MODIFICATIONS PROPOSÉES AU PROJET MINE DE LITHIUM DE GALAXY LITHIUM  
(CANADA) INC.

AVIS À L'AGENCE D'ÉVALUATION D'IMPACT DU CANADA

ENV1007-1504-01

7 mai 2025

Figure 3-2. Déchargement direct des camions miniers dans le concasseur primaire

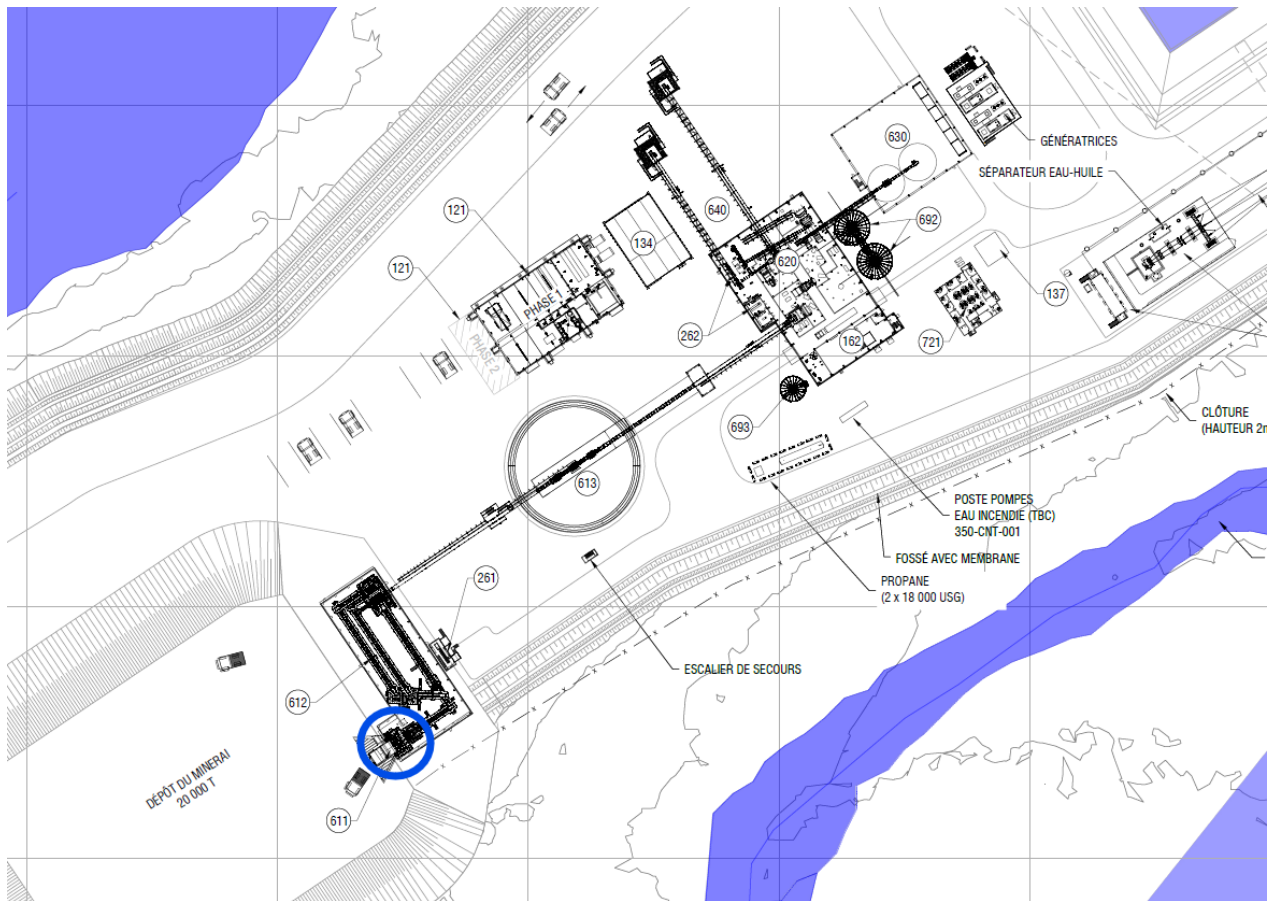
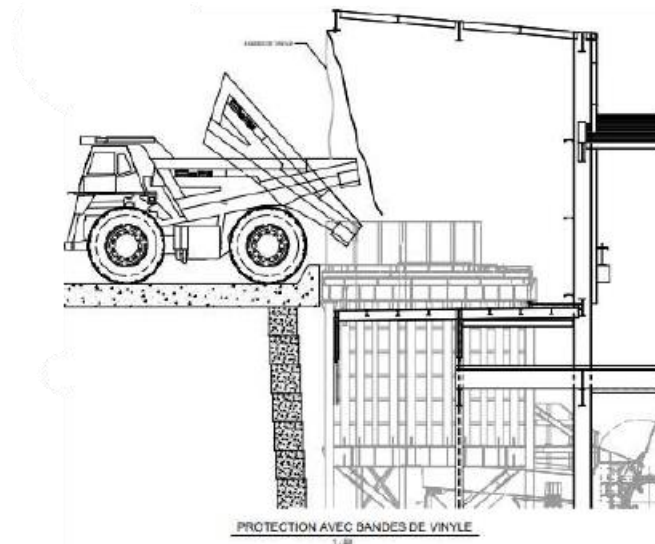
La présente modification concerne le mode d'alimentation du concasseur primaire. L'emplacement du concasseur primaire est illustré à la Figure 3-1 et le plan d'agencement général du site se trouve en Annexe B.

Tel qu'initialement prévu et autorisé, le minerai de la fosse était d'abord transporté par des camions miniers vers la halde à minerai temporaire pour y être déposé, puis un chargeur frontal récupérait par la suite le minerai afin de l'acheminer au crible statique du concasseur primaire.

Or, pour des raisons de plus grande efficacité, il est maintenant proposé d'alimenter directement le concasseur primaire avec les camions transportant le minerai de la fosse (Figure 3-2). Ainsi, cela fait en sorte d'éliminer l'usage continu d'un chargeur frontal et entraîne par le fait même une diminution de la consommation de diesel, tout en diminuant les risques de santé-sécurité associés à la présence d'un chargeur et de camions sur l'aire d'entreposage temporaire.

De plus, afin de limiter les émissions de poussières lors du déchargement des camions au concasseur et lorsque la météo le permettra, un jet d'eau sera projeté sur le crible statique. Également, un rideau de lanières en vinyle sera ajouté à l'entrée de la zone de déchargement. Ces lanières permettront de contenir, à l'intérieur du bâtiment, l'émission des poussières qui pourraient être générées lors du déchargement.

Figure 4-1. Localisation des bâtiments chauffés au gaz propane et localisation du réservoir

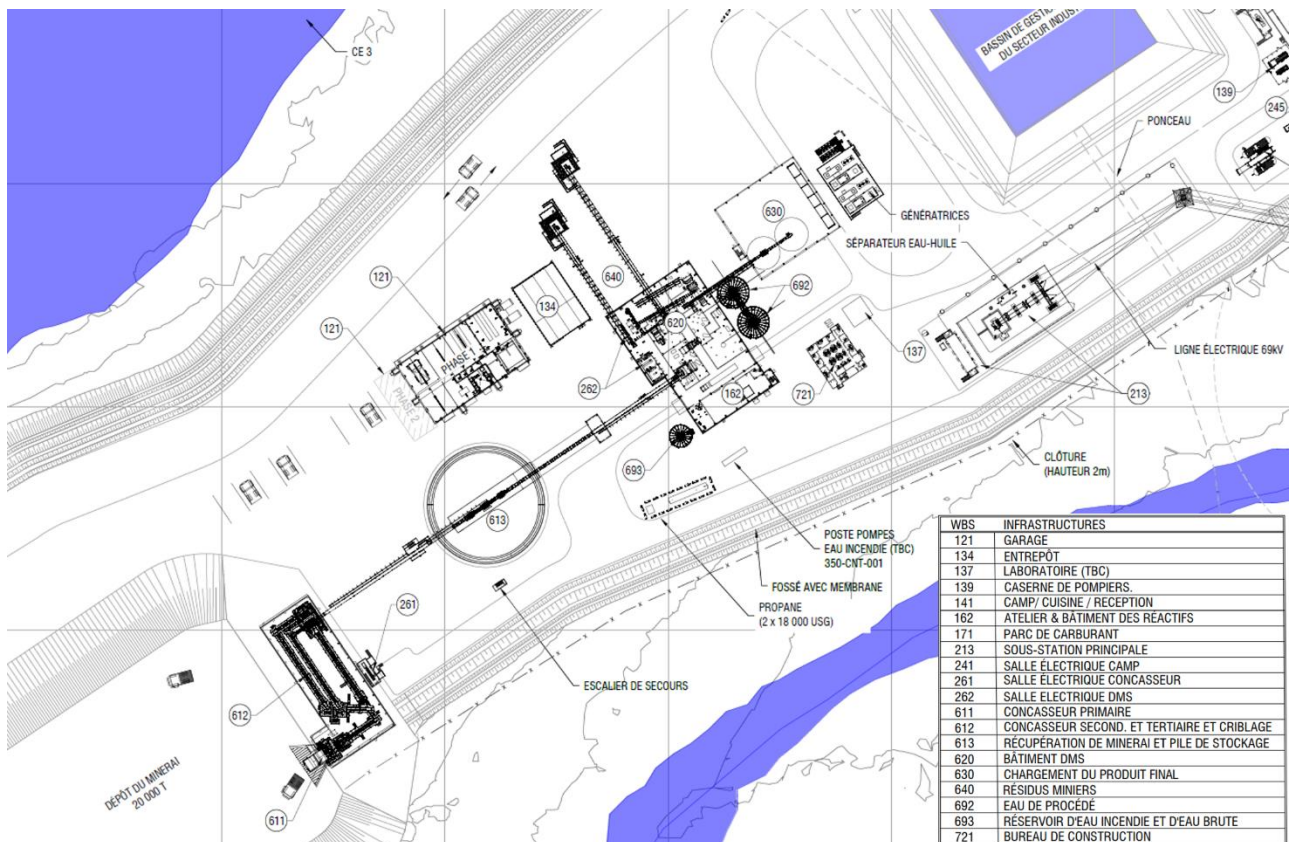
La présente modification concerne la mise à jour de la conception du système de chauffage et de ventilation de l'usine de traitement et des bâtiments du secteur industriel. Au départ, chaque bâtiment avait sa propre unité de chauffage auxiliaire. Or, il est maintenant proposé de remplacer les aérothermes électriques prévus initialement par l'ajout de deux chaudières au propane (situées dans le bâtiment de l'usine (DMS)) qui fourniront un chauffage en boucle d'eau glycolée à cinq bâtiments du secteur de l'usine, soit la zone de l'atelier et des réactifs (162), le bâtiment de l'usine (DMS) (620), l'entrepôt (134), le garage (121) et le bâtiment de concentré (630). Il y aura aussi chauffage local du bâtiment de concassage avec des aérothermes au propane. Une récupération de la chaleur provenant des génératrices est aussi prévue dans le design de la boucle d'eau glycolée.

Chacune des chaudières (modèles Cleaver Brooks CFLC-700-8000) a une puissance de 8 000 MBH (2 344 kW), pour un total de 4 688 kW.

La Figure 4-1 illustre l'emplacement des bâtiments visés par la modification (se référer au chiffre entre parenthèses correspondant à chaque bâtiment). Le plan d'agencement général est disponible à l'Annexe B.

De plus, afin de limiter les émissions atmosphériques, GLCI s'engage à une utilisation minimale du chauffage, en maintenant uniquement les températures nécessaires au fonctionnement des machines et à l'entreposage des produits chimiques.

Figure 5-3. Localisation des deux silos et des convoyeurs, nouveau concept (identifiés par le numéro 640 et encerclé en vert)

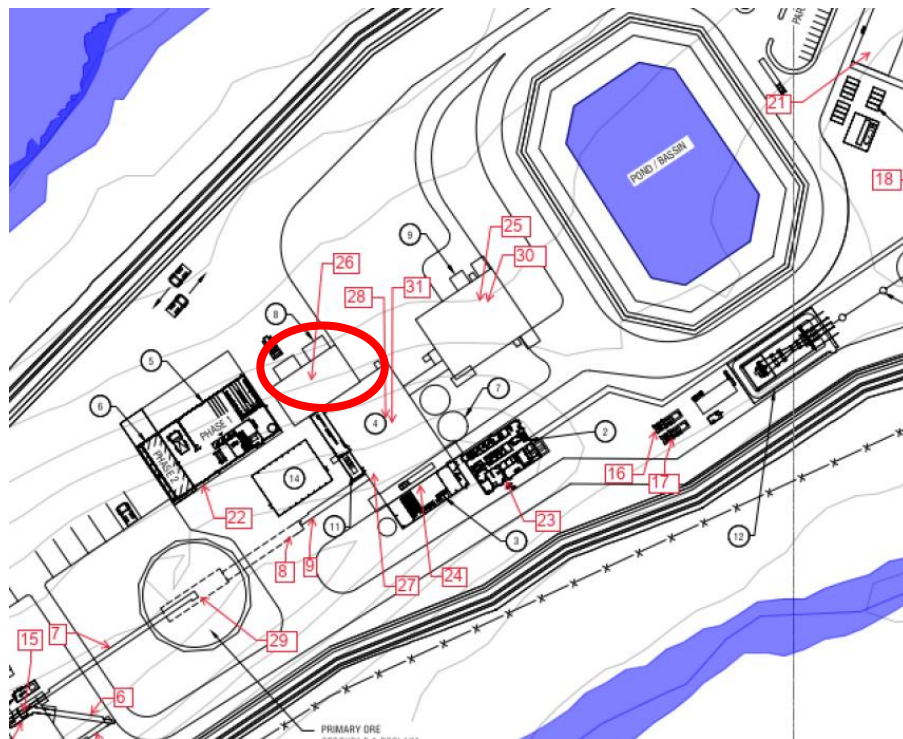
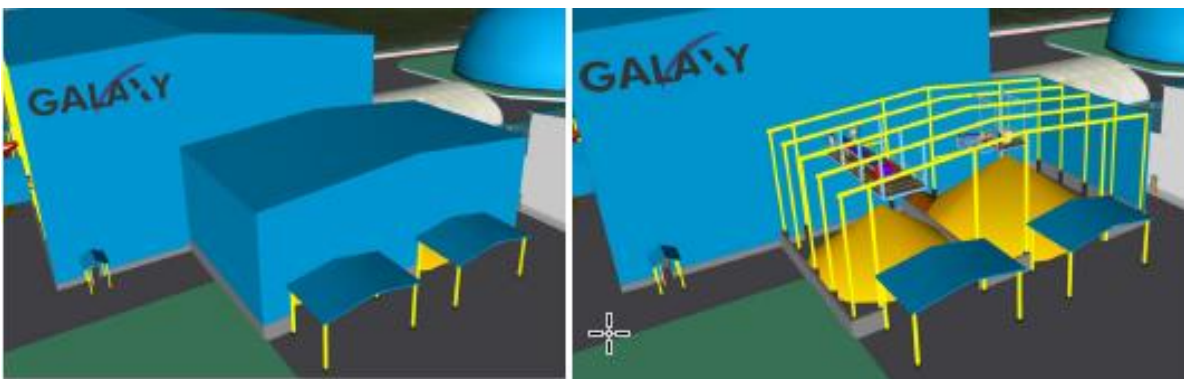
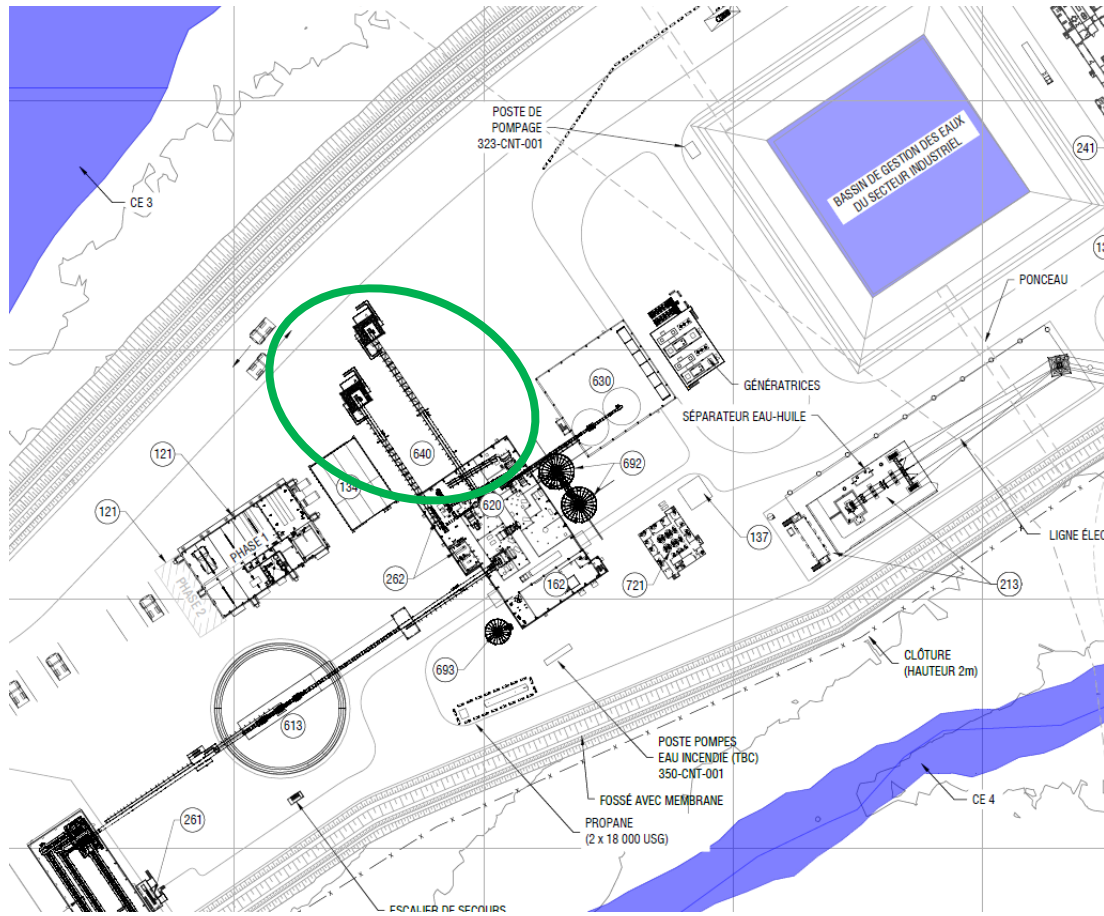
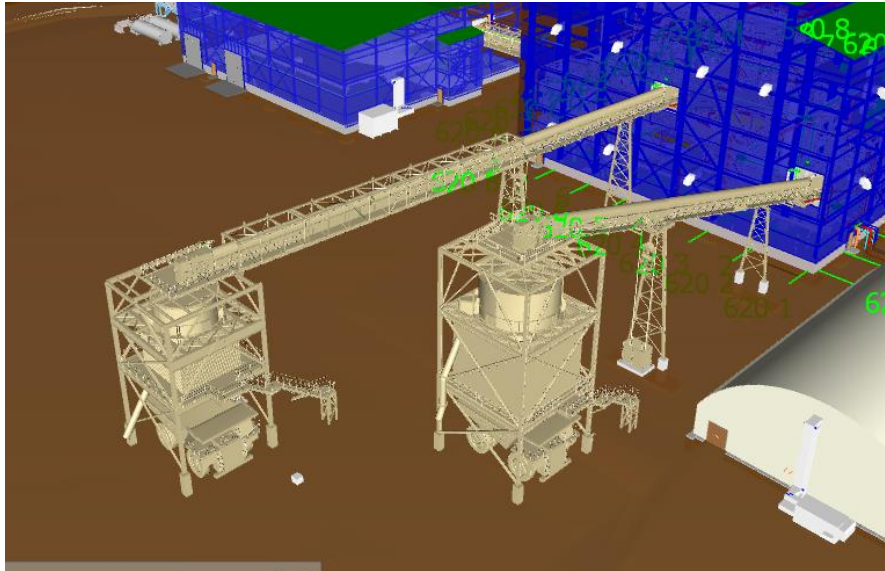
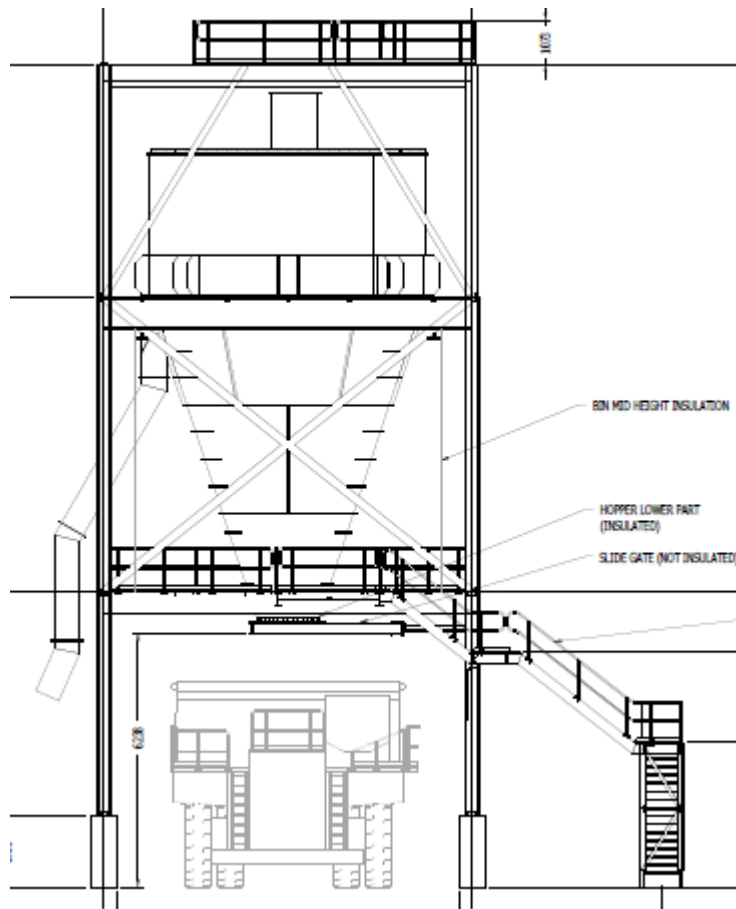
La présente modification concerne l'étape du chargement des résidus miniers dans les camions à la sortie de l'usine de traitement du minerai. Le concept initial et autorisé prévoyait le chargement des résidus miniers dans les camions de halage à l'intérieur d'un bâtiment dédié (Figures 5-1 et 5-2). En effet, il était prévu d'empiler les résidus miniers fins et grossiers en deux piles distinctes dans le bâtiment, et que le remplissage des camions de halage se fasse par un va-et-vient continu de deux chargeurs frontaux.

Or, le concept a été bonifié afin de contourner un enjeu majeur de sécurité lors des opérations hivernales vu le risque de formation de glace au niveau des piles (dû à l'humidité présente dans les résidus miniers). De ce fait, il est prévu de remplacer le bâtiment dédié au stockage des résidus miniers par deux (2) silos (un pour les résidus miniers grossiers et un pour les résidus miniers fins) situés à l'extérieur de l'usine et reliés à celle-ci par des convoyeurs fermés (Figures 5-3 et 5-4). Les résidus miniers seront donc acheminés vers les silos via les convoyeurs fermés et les camions de halage seront chargés au moyen de trémies avec vannes sous chacun des silos (Figure 5-5). Cette modification permet de réduire l'utilisation d'équipements au diesel et de minimiser les manipulations humaines.

Figure 6-2. Arrangement général de l'usine à béton mobile

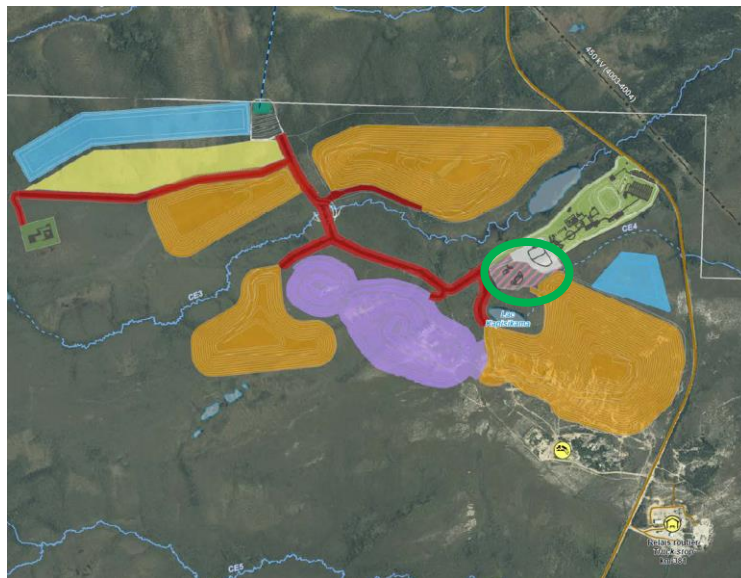
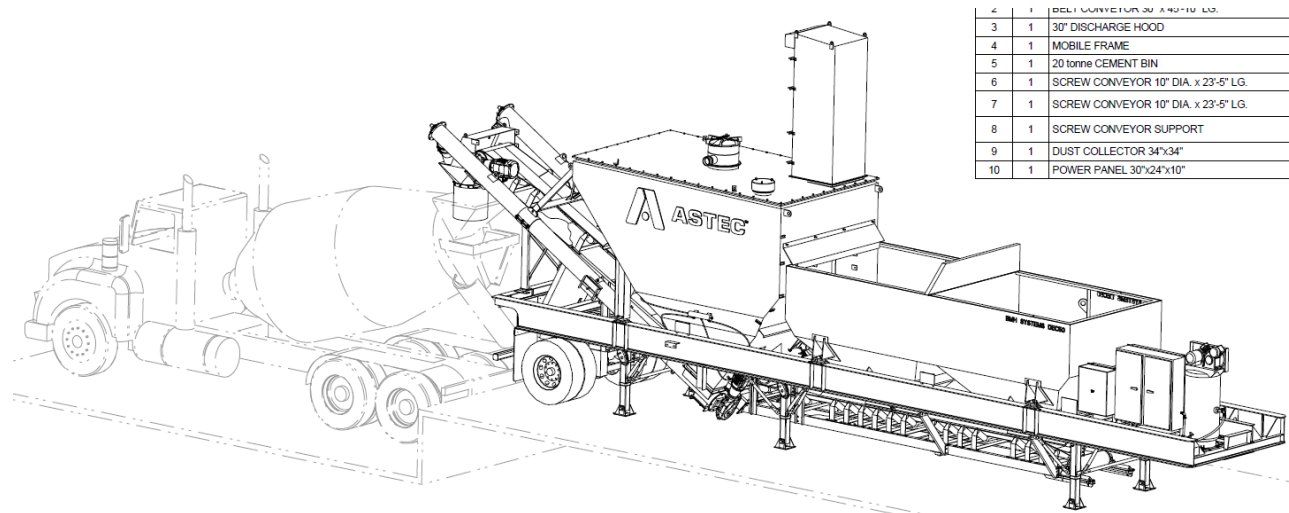
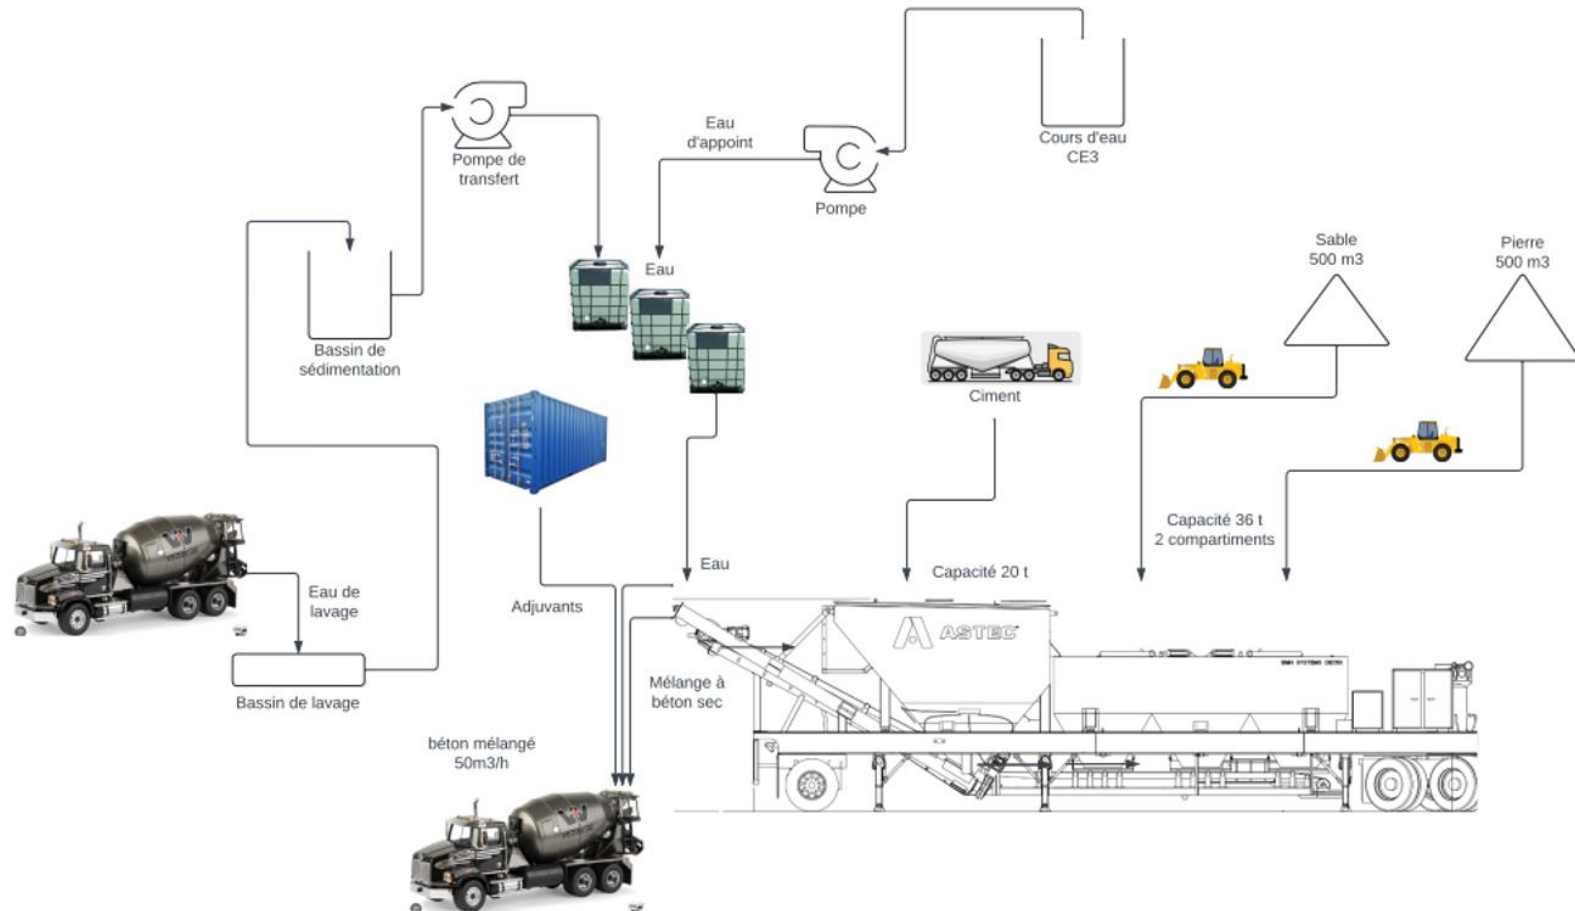
Dans le cadre du projet tel qu'initialement proposé et autorisé, une usine à béton était prévue pour la phase de construction et devait être érigée au sud-ouest de l'usine (Figure 6-1). Le concept initial était une usine de type « humide », c'est-à-dire que le béton à la sortie de l'usine à béton était sous forme liquide.

Le nouveau concept, soit une usine à béton sec (BMH Systems DEC50), est de type mobile (Figure 6-2). L'agencement des équipements et des zones de stockage est illustré à l'Annexe D. Les ingrédients secs, notamment le ciment et les agrégats, sont directement combinés dans l'usine, tandis que l'eau est ajoutée ultérieurement dans les bétonnières. Ce procédé permet une grande flexibilité et assure une production efficace pouvant atteindre jusqu'à 50 m<sup>3</sup> de béton par heure. En comparaison avec le concept initial, ce concept permet de maximiser la quantité de ciment préfabriqué (provenant hors du site minier et livré par semi-remorque).

La localisation de l'usine sera la même qu'initialement. La source d'alimentation en eau de l'usine est cependant modifiée ; l'eau sera captée en premier lieu dans le cours d'eau CE3, tandis que le lac Kapisikama sera utilisé comme source secondaire, advenant un faible niveau d'eau dans le CE3.

La Figure 6-3 montre la configuration opérationnelle des installations. Les informations techniques à propos de l'usine et de son dépoussiéreur intégré se trouvent à l'Annexe E.

Afin de limiter les émissions de particules de ciment, l'usine à béton sera équipée d'un dépoussiéreur à filtre. Conçu spécifiquement pour cette usine, le dépoussiéreur est directement relié à la benne à ciment par des conduites hermétiques, permettant une capture efficace des émissions générées lors du mélange à sec. Son principal objectif est de réduire significativement la dispersion des poussières durant cette opération. L'efficacité minimale garantie du dépoussiéreur est de 99,9 %. Un système de surveillance des émissions atmosphériques et sonores sera en place pour respecter les normes applicables. Des inspections régulières du dépoussiéreur et des systèmes de contrôle seront effectués conformément aux recommandations du fabricant.
